AMPLIACIÓN  
ESTUDIO DE PROSPECCIÓN ARQUEOLOGICA ACTUALIZADO PARA EL  
PROYECTO

Extracción de Material Pétreo de Río Quebro, Acopio de Material y Planta Trituradora, para el proyecto Diseño y Construcción de la Rehabilitación de la Vía Atalaya-Mariato-Quebro-Las Flores y Mejoramiento del Ramal a Varadero, Provincia de Veraguas Panamá.

PROMOTOR: PUENTES Y CALZADAS INFRAESTRUCTURAS, S.L.U.  
SUCURSAL PANAMA

FEBRERO 2022

RQ09  
512838.00 E  
822184.00 N

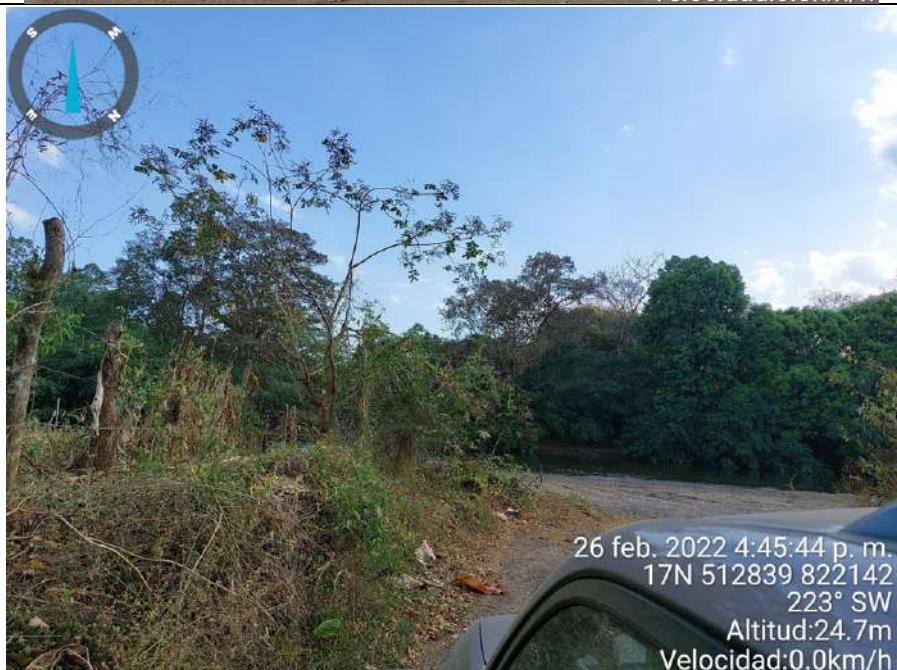
- c) Anexar fotografías panorámicas y de sondeos realizados por cada zona de extracción y la zona de acopio y trituración, las más representativas.

26 feb. 2022 4:47:46 p. m.  
17N 512838 822184  
70° E  
Altitud:25.0m  
Velocidad:0.0km/h
